**CRÉATION D'UNE LIAISON ELECTRIQUE SOUTERRAINE DE 63 KV ENTRE LE
POSTE ELECTRIQUE DE COURMELLES ET LE POSTE ELECTRIQUE DE SOISSONS-
NOTRE-DAME POUR LE PROJET DE RACCORDEMENT AU RESEAU ELECTRIQUE
DE L'USINE ROCKWOOL A COURMELLES**

Demande de Déclaration d'Utilité Publique

**Réponses du maître d'ouvrage à l'avis de la
Mission Régionale d'Autorité environnementale
(MRAe)**

Juillet 2022

Figure 1. Cartographie des captages d'eau potable à proximité du raccordement électrique de l'usine Rockwool

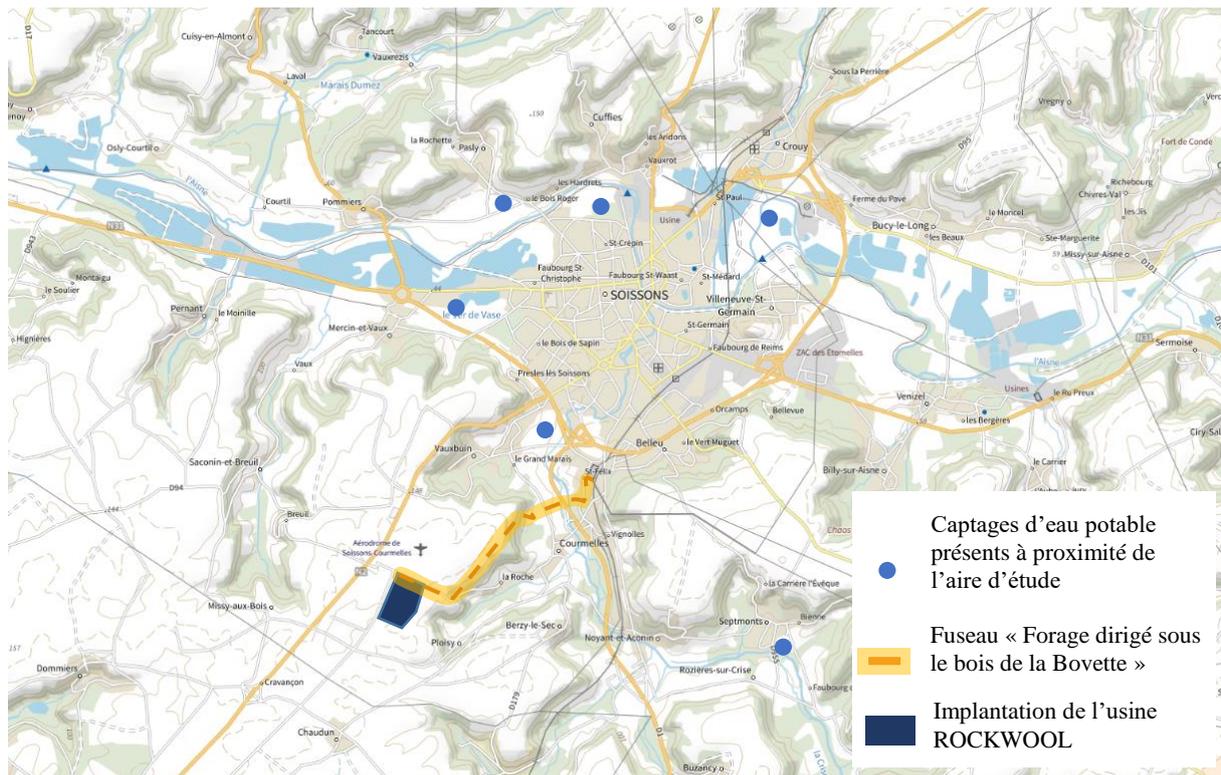
L'autorité environnementale recommande de développer l'analyse de la compatibilité du projet avec les dispositions du SDAGE du bassin Seine-Normandie ayant trait à la préservation des zones humides et milieux aquatiques

Pour ce qui est de la compatibilité du projet avec les captages d'eau potable, les éléments ci-dessous ont été intégrés à l'étude d'impact :

Le fuseau de moindre impact ne comporte aucun captage d'eau potable et n'est concerné par aucun périmètre de protection de captage (que ce soit le périmètre immédiat, rapproché ou éloigné).

L'Agence Régionale de Santé (ARS), consultée en mars 2022, a indiqué que plusieurs captages sont présents autour du fuseau de moindre impact, à savoir :

- Soissons : à 4.05 km au Nord du poste électrique de Soissons-Notre-Dame (point de départ de la liaison souterraine de RTE) ;
- Mercin-et-Vaux : à 3.60 km au Nord-Ouest du poste électrique de Soissons-Notre-Dame ;
- Pommiers : à 4.60 km au Nord-Ouest du poste électrique de Soissons-Notre-Dame ;
- Villeneuve-Saint-Germain : à 4.70 km au Nord-Est du poste électrique de Soissons-Notre-Dame ;
- Septmons : à 3.90 km au Sud-Est du poste électrique de Soissons-Notre-Dame.

Le captage le plus proche de la liaison souterraine est situé à 3 km au Nord-Est du projet d'usine ROCKWOOL et à 800 m à l'Ouest du poste électrique de Courmelles, sur la commune de Vauxbuin. Par cette distance et l'absence de périmètre éloigné, le tracé de la liaison souterraine n'interfère pas avec les périmètres de protection et de ce fait, n'impacte pas ce captage.

Figure 3. Représentation des distances entre le poste de Courmelles et les postes RTE les plus proches

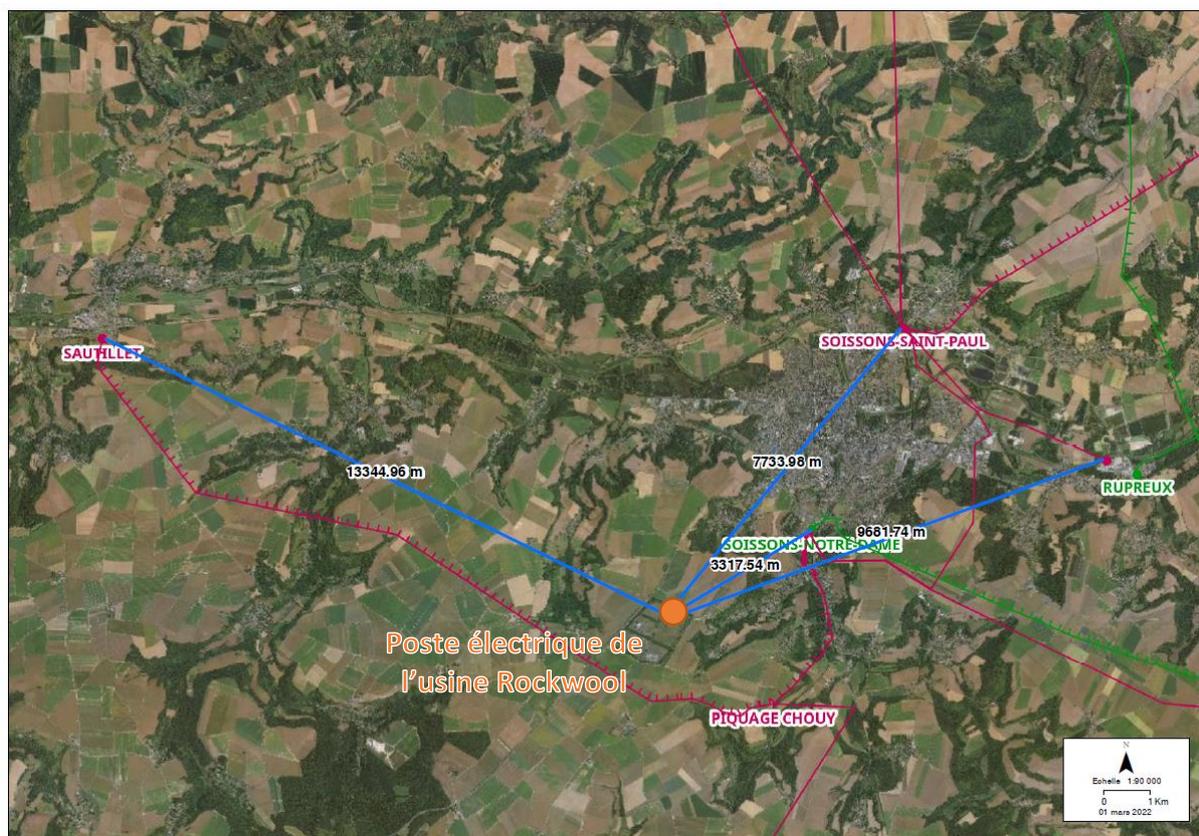
- *de justifier le choix du raccordement au poste source de Soissons-Notre-Dame ;*
- *de définir les éventuelles mesures correctives relevant du différentiel d'impact à survenir dans le cas où la solution de moindre impact du fuseau « forage dirigé sous le bois de la Bovette » ne serait pas mise en application.*

Pour des raisons de qualité d'alimentation, la solution consistant à raccorder l'usine Rockwool en piquage sur la ligne 63 kV Soissons-Sautillet n'a pas été retenue. En effet, le process de l'usine Rockwool perturberait la qualité d'alimentation du poste de Sautillet, alimentant la ville de Sautillet et son agglomération, et réciproquement. Il est à noter que l'exploitation de la ligne Soisson-Sautillet-Courmelles, ainsi que les consignations s'en trouveraient perturbées.

Le Poste de Soissons-Notre-Dame est le poste le plus proche, à vol d'oiseau (3,3 km), du futur poste du client Rockwool (poste électrique de Courmelles). Sinon, il aurait fallu se raccorder au poste de Soissons-Saint-Paul, situé à plus de 7 km.

Figure 4. Cartographie des amphibiens inventoriés au 30 mars 2022

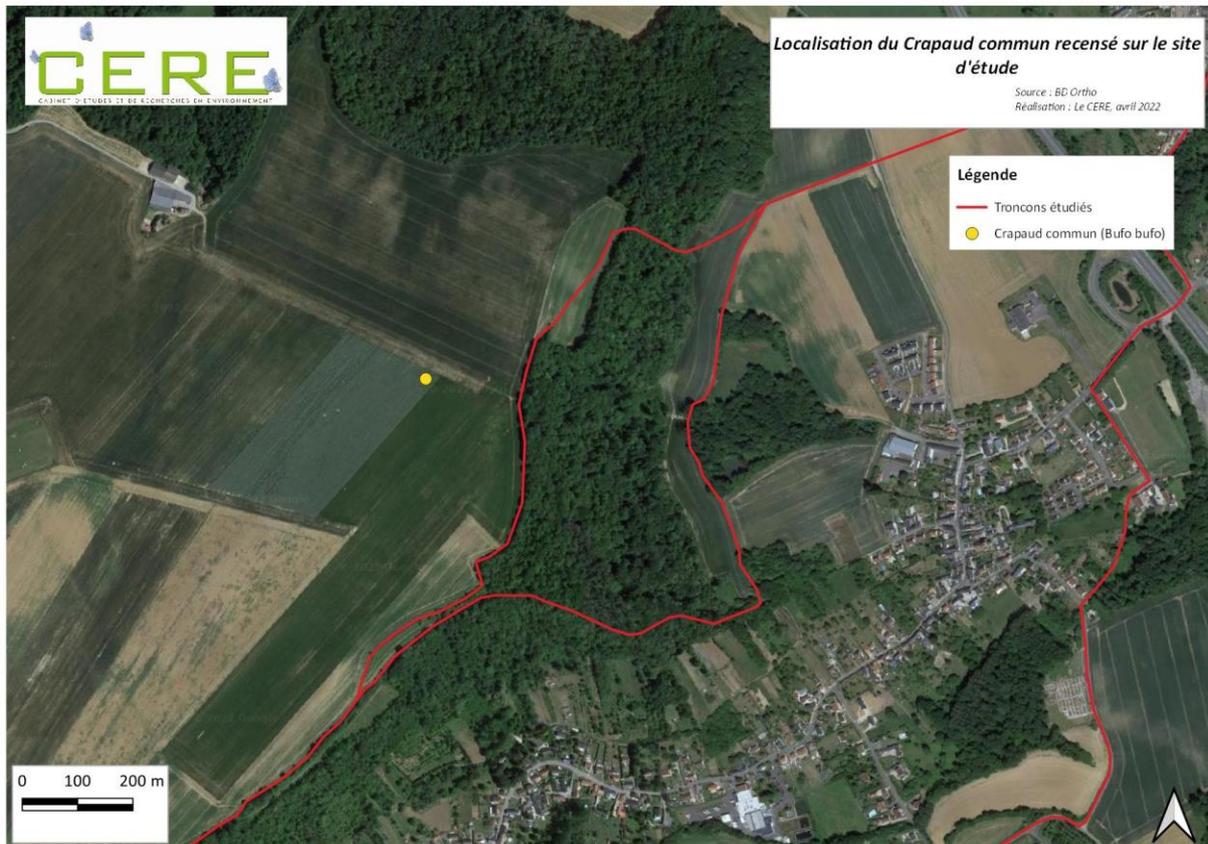
- *de compléter la définition de l'état initial par des inventaires sur un cycle complet, notamment pour les amphibiens et les chauves-souris ;*
- *de préciser le calendrier des travaux, en lien avec les enjeux de biodiversité ;*
- *d'approfondir l'analyse des impacts sur les amphibiens et reptiles et de prévoir, si besoin, des mesures complémentaires (pose de filets anti-amphibiens en période de chantier par exemple)*

Des inventaires complémentaires ont été réalisés le 30 mars 2022 par temps de pluie à la fois sur les amphibiens, pour compléter l'aspect migration de ce groupe d'espèce, mais aussi sur la recherche de gîte à chiroptères pour compléter l'aspect hibernation de ce groupe d'espèce.

En termes d'amphibien, seulement un Crapaud commun (*Bufo bufo*) a été retrouvé au niveau d'une parcelle de culture.

En termes d'enjeux, il n'a pas été constaté de couloir de migration d'amphibien sur le tronçon retenu. En termes d'impact, il est à noter qu'au niveau des zones humides et des boisements, les travaux seront réalisés en souterrain par forage dirigé, évitant ainsi tout impact sur les amphibiens ou zones humides présents sur le tracé de la liaison.
